# RENESAS TECHNICAL UPDATE

製品分類	MPU&MCU	発行番号	TN-720-A065A/J	Rev.	第1版
題名	4283 グループ 「QzROM 書き込み時の注意事項」改善完了のお知らせ		情報分類	技術情報	
適用製品	M34283G2GP , M34283G2-XXXGP	対象ロット等	関連資料	-

< QzROM 書き込み時の注意事項 >

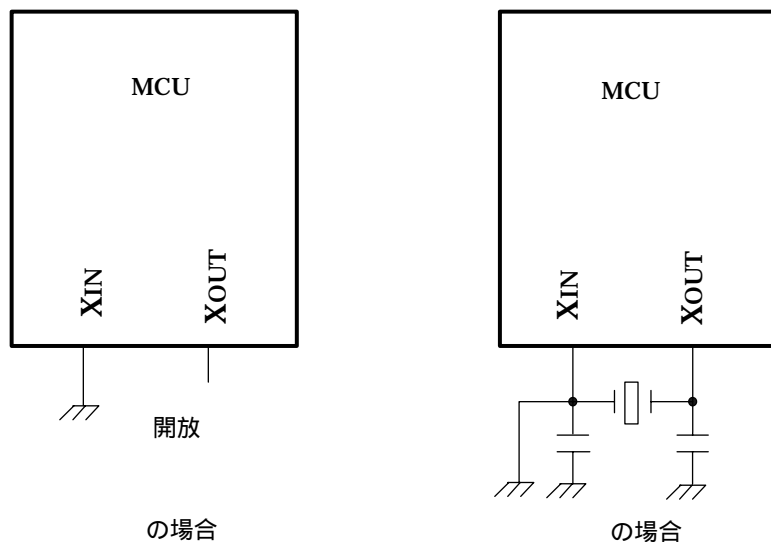
4283 グループ QzROM 書き込み時、外付けセラミック共振子が発振すると書き込みが正常に行えない場合があります。

QzROM 書き込み時は、Xin、Xout 端子を下記 又は いずれかにしてください。

Xin 端子を GND に接続し、Xout 端子を開放。

Xin-Xout 間にセラミック共振回路を接続し Xin 端子を GND に接続。

改善品では、外付けセラミック共振子が発振している状態で書き込みを行っても問題ありません。

また、改善品で下記 TN-720-A064A/J 記載の処理を行っても問題ありません。
